衡阳市纺织机械厂家属区出入口规划调整方案(修改)公示

衡阳市雁峰区城市建设投资有限公司

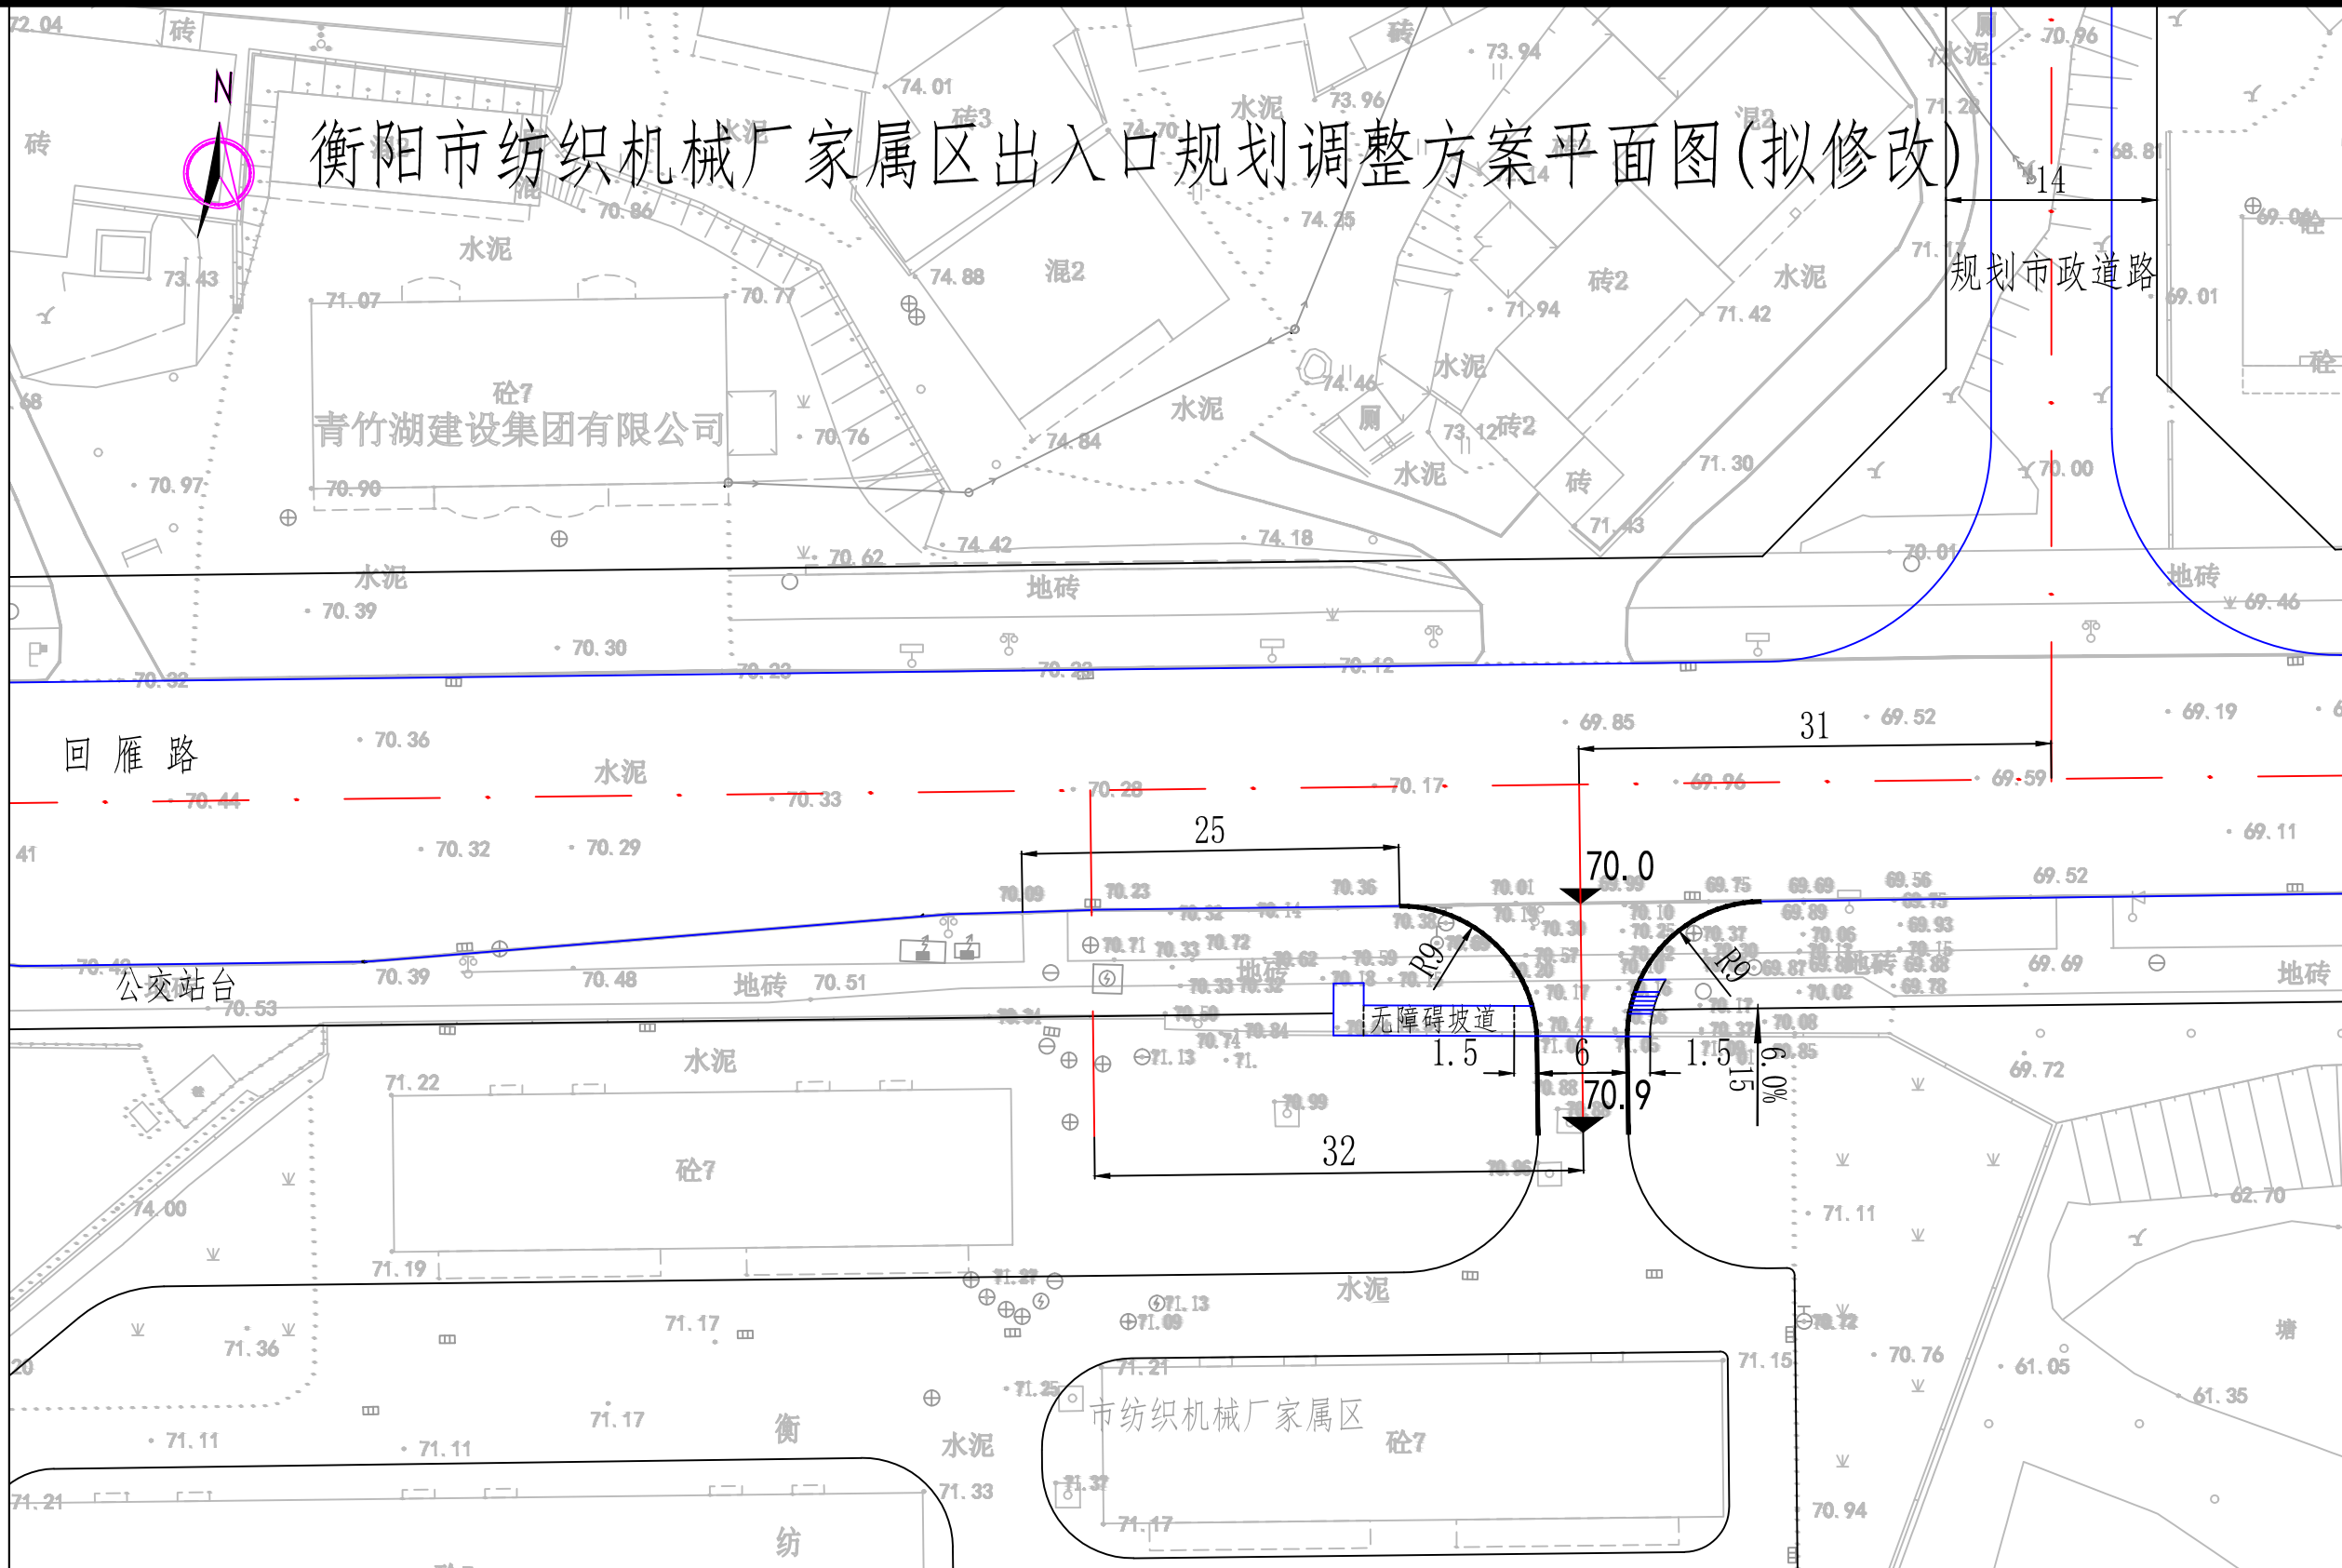
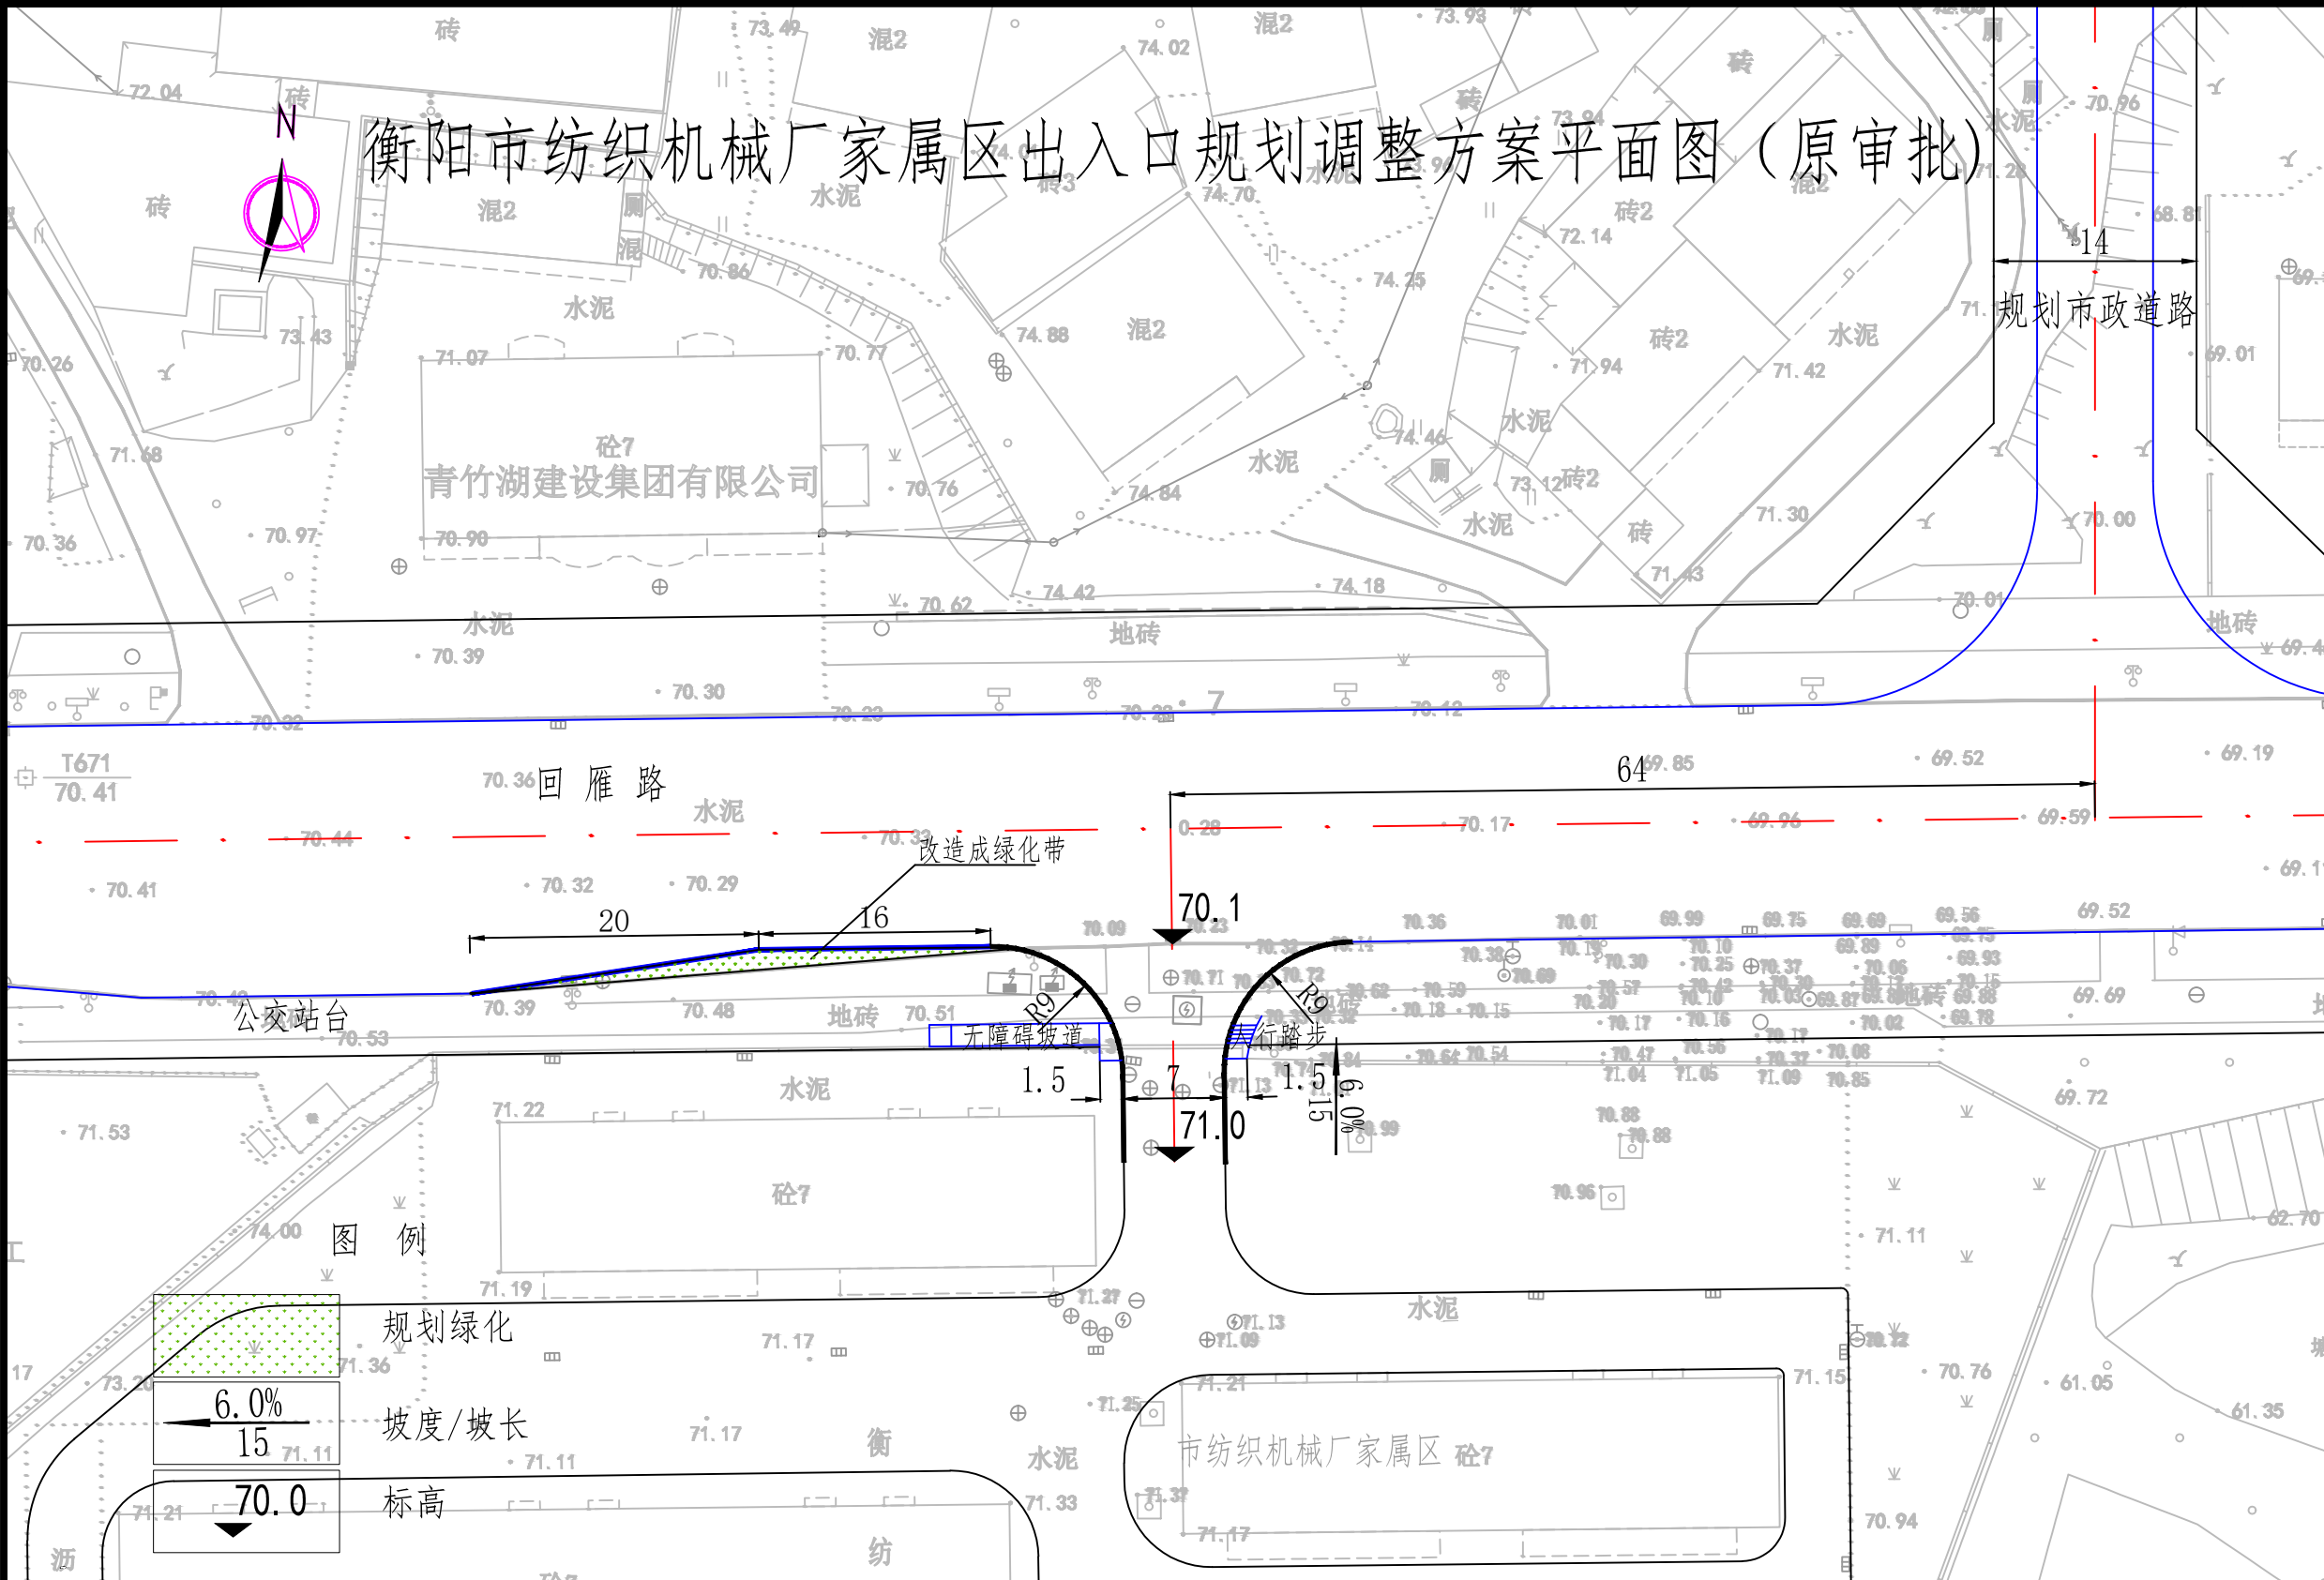
项目施工过程中部分居民提出原审批方案位置距离自住楼栋较近，对其日常出行将造成较大影响，强烈要求更换规划方案。白竹皂社区社区再次征求意见并公示后，市雁峰城投申请对原审批方案进行修改，修改方案已经我局2026年第6次建设项目会审议通过，具体修改方案如下：出入口由原审批的家属区西侧位置调整至东侧前坪位置，车行出入口宽度由7米缩小至6米，双向通行，出入口长15米，纵坡6%；车行出入口两侧各设置人行踏步和无障碍坡道（宽1.5米，坡度6.8%）；出入口需拆除约50平方米的回雁路现状道路绿化带；取消原调整方案中的现状公交站台改造内容。
